Акт обследования  
объекта социальной инфраструктуры к паспорту доступности ОСИ

1.1. Наименование (вид) объекта: Муниципальное автономное дошкольное образовательное учреждение города Нижневартовска детский сад №4 «Сказка»;

1.2. Адрес объекта: 628616, Ханты-Мансийский автономный округ — Югра, город Нижневартовск, улица Маршала Жукова, дом 5а, стр.1;

Фото 7

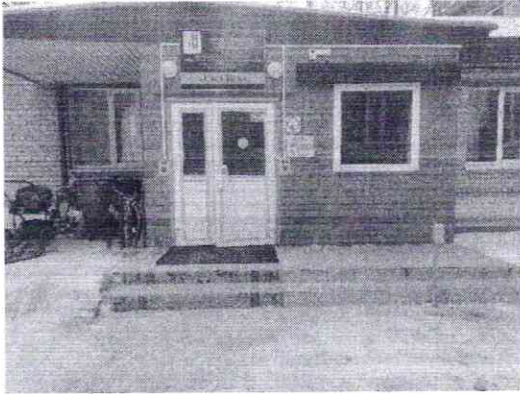
2.1	Лестница (наружная)	Есть	---	7	<p>- Ступени разные по высоте</p> <p>подступенка и продолжително сти проступи, что не соответствуют требованиям безопасности и является нарушением пп. 5.1.12, 5.1.13 СП. 59.13330.2020;</p> <p>- На лестнице отсутствует противоскользящ ая, контрастная маркировка ступеней</p>	К, С, О	<p>-Ширина лестничных маршей внешних лестниц на участках должна быть не менее 1,35 м. Для таких лестниц, на перепадах высот, ширину проступей следует принимать от 0,35 до 0,4 м (иликратно этим значениям), высоту ступеней – от 0,12 до 0,15 м. Все ступени лестниц в пределах одного марша должны быть одинаковыми по форме в плане, по размерам ширины проступи и высоты подъема ступеней. Поперечный уклон ступеней должен быть не более 20 %.</p> <p>- Обеспечить наличие противоскользящей полосы на</p>	ТР

<p>- Отсутствуют указатели продолжительно сти лестничного марша;</p> <p>- Отсутствуют тактильно-контрастные напольные указатели, согласно требованиям, ГОСТ Р 52875-2018 Указатели тактильные наземные для инвалидов по зрению. Технические требования</p>		<p>проступях ступеней каждого лестничного марша. Краевые ступени лестничного марша обустроить одной или несколькими противоскользящими полосами, контрастными с поверхностью ступени, (например, желтого цвета), имеющие общую ширину в пределах 0,08 – 0,1 м. Расстояние между контрастной полосой и краем ступени – от 0,03 до 0,04 м. Промежуточные ступени допускается обустраивать одной противоскользящей полосой, шириной до 0,03 м. Цвет полосы применяется как контрастный, так и нейтральный либо в тон поверхности проступи (СП 59.13330.2020 п. 5.1.13);</p> <p>Дополнительно:</p> <p>- Перила каждого лестничного марша обеспечить тактильными указателями продолжительности пути, расположенными по схеме – I, II, III (Где I – начало пути, II – середина пути, III- окончание пути. Тактильные символы I и III наносятся не менее чем за 0,3 м. до окончания перепадов высот);</p> <p>Обустроить перед входной лестницей тактильно-контрастные указатели, выполненные из твердых материалов, не создающим вибрацию при</p>

2.2	Пандус (наружный)	Нет	---	---	---	---	---	---	---
2.3	Входная площадка (перед дверью)	Есть	---	7	<p>-Отсутствуют тактильно-контрастные напольные указатели, согласно требованиям, ГОСТ Р 52875-2018 Указатели тактильные наземные для инвалидов по зрению. Технические требования</p>	К, С, О	---	<p>Компенсируется наличием алгоритма оказания ситуационной помощи на объекте;</p> <p>Обустроить перед входом (выходом) тактильно-контрастные указатели, выполненные из твердых материалов, не создающим вибрацию при движении по нему, их поверхность должна обеспечивать продольный коэффициент сцепления 0,6 - 0,75 кН/кН, в условиях сырой погоды и отрицательных температур - не менее 0,4 кН/кН., выполняющие функцию предупреждения на покрытии пешеходных путей. Их следует размещать на расстоянии 0,8 - 0,9 м до препятствия (доступного входа, начала опасного участка, перед внешней лестницей и т.п.). Глубина предупреждающего указателя должна быть в пределах 0,5 - 0,6 м и входить в общее нормируемое расстояние до препятствия. Указатель должен заканчиваться до препятствия на расстоянии 0,3 м. Указатели должны иметь высоту рифов 5 мм. (СП 59.13330.2020 п. 5.1.10); Назначение устанавливаемых тактильно-контрастных напольных указателей должно</p>	ТР

Фото 10

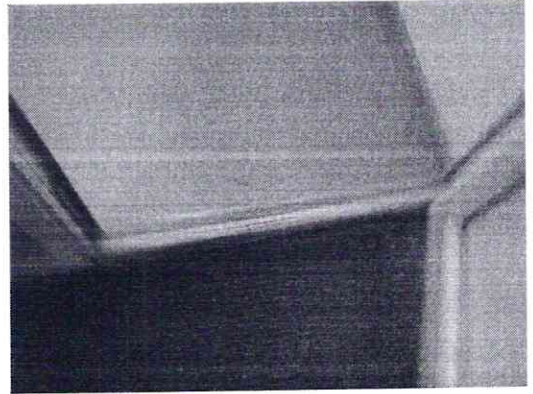
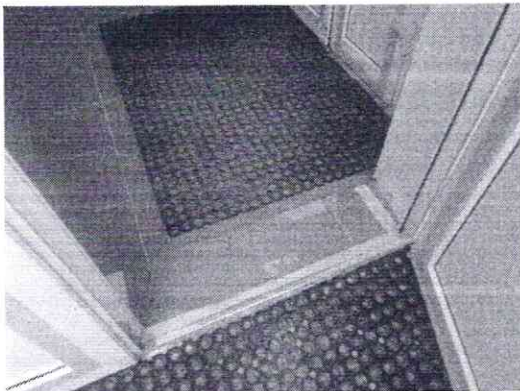
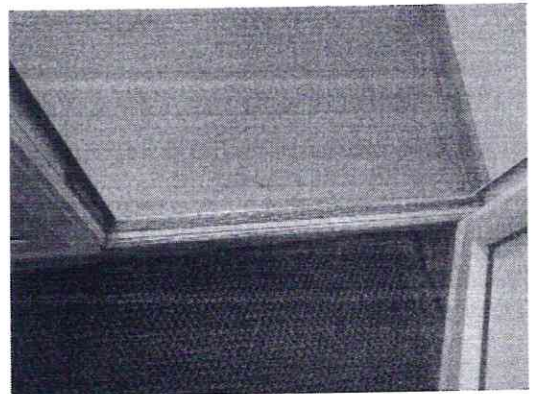
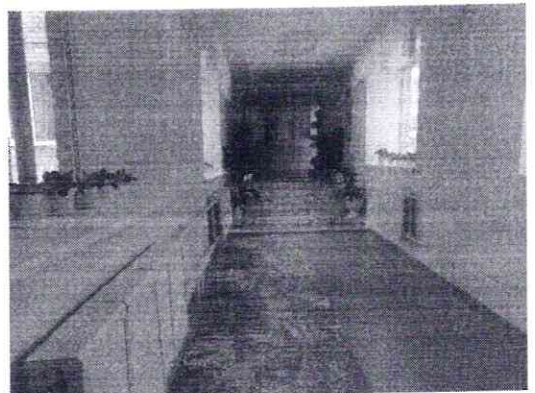
2.5	Тамбур	Есть	---	8, 9, 10, 11	<p>- Отсутствуют тактильно-контрастные напольные указатели, согласно требованиям ГОСТ Р 52875-2018 Указатели тактильные наземные для инвалидов по зрению. Технические требования</p> <p>Грязезащитное покрытие, расположенное в тамбуре, имеет не закрепленные грани, что не соответствует п.6.2.7 СП 59.13330.2020</p> <p>Высота порога превышает допустимые значение 0,014м, что не соответствует п. 6.2.4 СП 59.13330.2020;</p> <p>На дверных проемах</p>	К, С, О	<p>Компенсируется наличием алгоритма оказания ситуационной помощи на объекте;</p> <p>- Обеспечить контрастную маркировку ручек двери, в рамках исполнения п. 6.4.1. СП 59.13330.2020;</p> <p>- Обеспечить надежную фиксацию грязезащитного покрытия (по всему периметру) в помещении тамбура в рамках исполнения п.6.2.7 СП 59.13330.2020;</p> <p>- Обеспечить наличие противоскользящей полосы на проступях ступеней каждого лестничного марша. Краевые ступени лестничного марша обустроить одной или несколькими противоскользящими полосами, контрастными с поверхностью ступени, (например, желтого цвета), имеющие общую ширину в пределах 0,08 – 0,1 м. Расстояние между контрастной полосой и краем ступени – от 0,03 до 0,04 м. Промежуточные ступени допускается обустраивать одной противоскользящей полосой, шириной до 0,03 м. Цвет полосы применяется как контрастный, так и нейтральный либо в тон</p>	ТР

<p>отсутствуют контрастные сочетания цветов в применяемом оборудовании: (Дверь-стена, дверь-ручка.), не соответствует п. 6.4.1. СП 59.13330.2020;</p> <p>- Отсутствуют поручни на лестнице тамбура, главного входа, что не соответствуют требованиям безопасности и является нарушением СП. 59.13330.2020, ГОСТ Р 51261-2017;</p> <p>- На лестнице отсутствует противоскользящая, контрастная маркировка ступеней</p> <p>- Отсутствуют указатели</p> <p>продолжительно</p>		<p>поверхности проступи (СП 59.13330.2020 п. 5.1.13);</p> <p>Дополнительно:</p> <p>- Перила каждого лестничного марша обеспечить тактильными указателями продолжительности пути, расположенными по схеме – I, II, III (Где I – начало пути, II – середина пути, III- окончание пути. Тактильные символы I и III наносятся не менее чем за 0,3 м. до окончания перепадов высот);</p> <p>Обустроить перед входной лестницей тактильно-контрастные указатели, выполненные из твердых материалов, не создающим вибрацию при движении по нему, их поверхность должна обеспечивать продольный коэффициент сцепления 0,6 - 0,75 кН/кН, в условиях сырой погоды и отрицательных температур - не менее 0,4 кН/кН., выполняющие функцию предупреждения на покрытии пешеходных путей. Их следует размещать на расстоянии 0,8 - 0,9 м до препятствия (доступного входа, начала опасного участка, перед внешней лестницей и т.п.). Глубина предупреждающего указателя должна быть в пределах 0,5 - 0,6 м и входить в общее нормируемое расстояние до препятствия.</p>

<p>Указатель должен заканчиваться до препятствия на расстоянии 0,3 м. Указатели должны иметь высоту рифов 5 мм. (СП 59.13330.2020 п. 5.1.10); Назначение устанавливаемых тактильно-контрастных напольных указателей должно соответствовать требованиям ГОСТ Р 52875-2018 Указатели тактильные наземные для инвалидов по зрению. Технические требования, а именно: Рифы типа усеченных конусов, усеченных куполов, цилиндров, расположенных в линейном порядке.</p>	
							<p>В доступных входах в здание (сооружение) следует свести к минимуму разность отметок тротуара и тамбура. При перепаде высот входные площадки кроме лестницы должны иметь пандус. Их поручни должны соответствовать техническим требованиям к опорным стационарным устройствам. При ширине лестниц на основных входах в здание 4,0 м и более следует дополнительно предусматривать разделительные двусторонние поручни. Наружный пандус должен иметь уклон не круче 1:20 (5%). При</p>	ТР

Фото 31

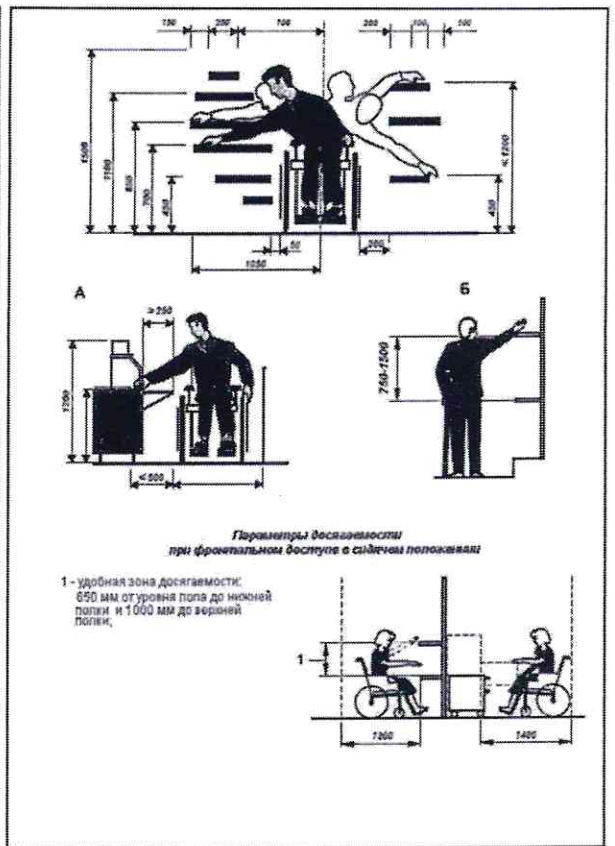
6.3	Тактильные средства	Нет	---	54		Не обеспечены необходимы требований по информировани ю граждан, потребителей услуги, о месте, времени получении и форме получения услуг, путях и способах эвакуации, в случае	С	Обеспечить наличие в составе системы навигации на объекте (Корректные тактильные мнемосхемы; информационно - тактильные таблички, системы тактильной навигации на поручнях и т.д.);  Обеспечить наличие тактильно- контрастных указателей. Назначение устанавливаемых тактильно-контрастных напольных указателей должно соответствует требованиям ГОСТ	ТР
